最新版
推奨代替品ガイド

形E5AN-R□□TC-FLK

2005年4月生産終了商品

資料No. GSCC-288A

■外形寸法図

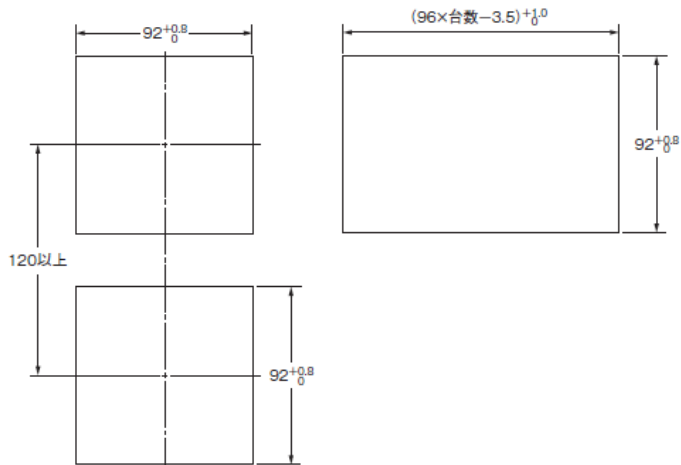
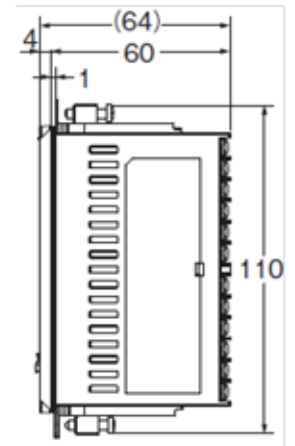
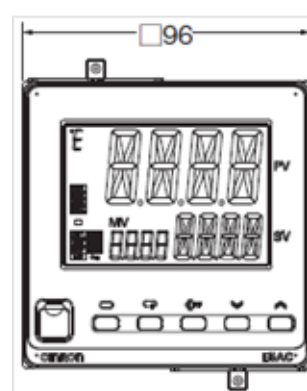
- ・入力サンプリング周期が 500ms から、50ms に向上します。
- ・奥行き寸法が短くなります。

左記と同じ寸法です。

■端子配置

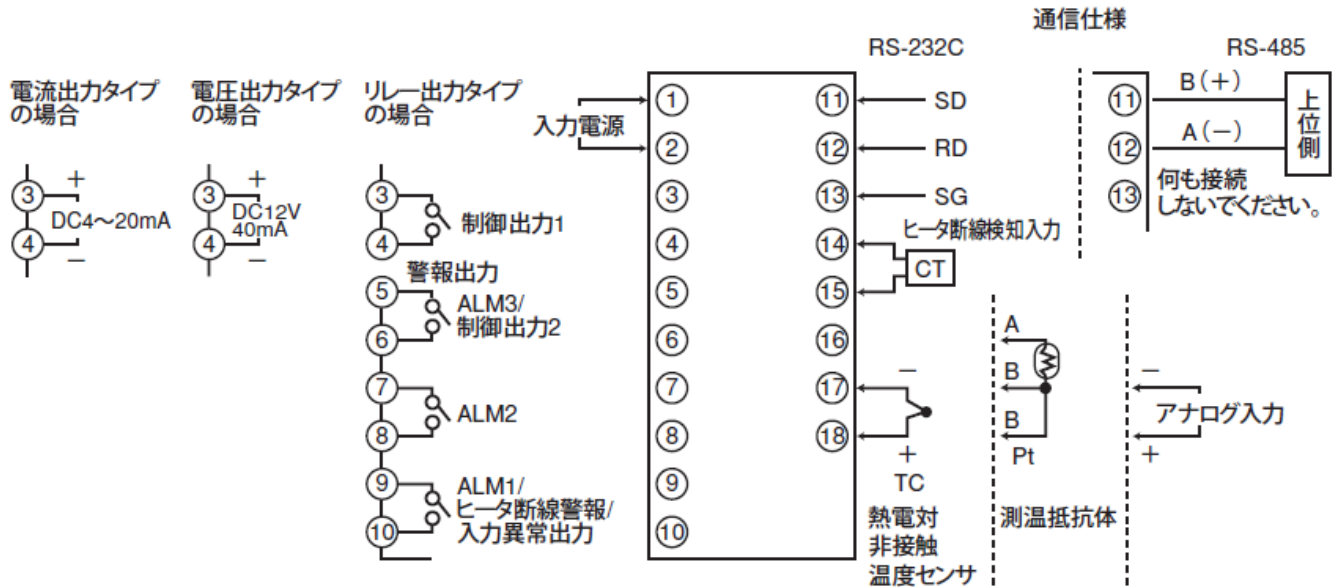
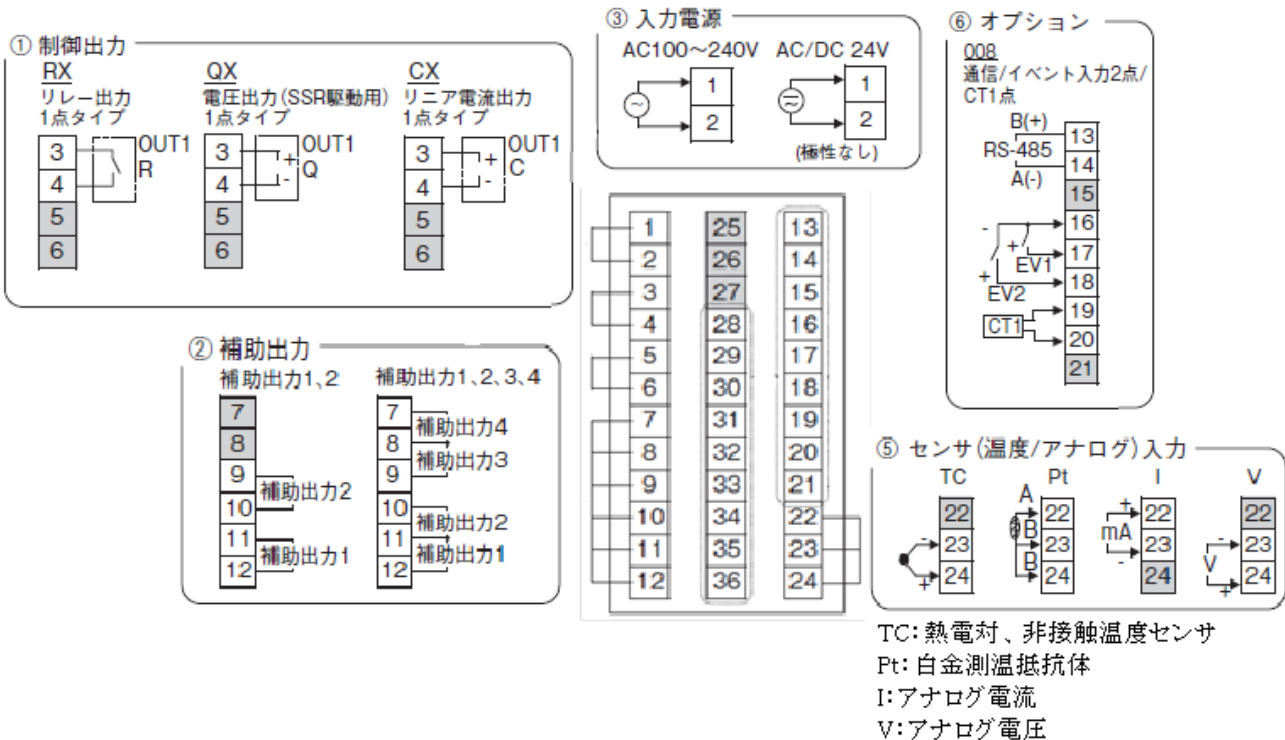
- ・端子サイズが M3.5 から、M3 に変わります。圧着端子は、M3 または M3.5、外幅 5.8mm 以下のものが使用できます。外幅 5.8mm より大きい圧着端子をお使いの場合には、付け替えをお願いいたします。
- ・端子配置が異なります。
- ・入力仕様のマルチ化にともない、入力種別の設定値が変わります。
(形 E5AC は、工場出荷時、K 熱電対 : -200~1300℃に設定されています)。
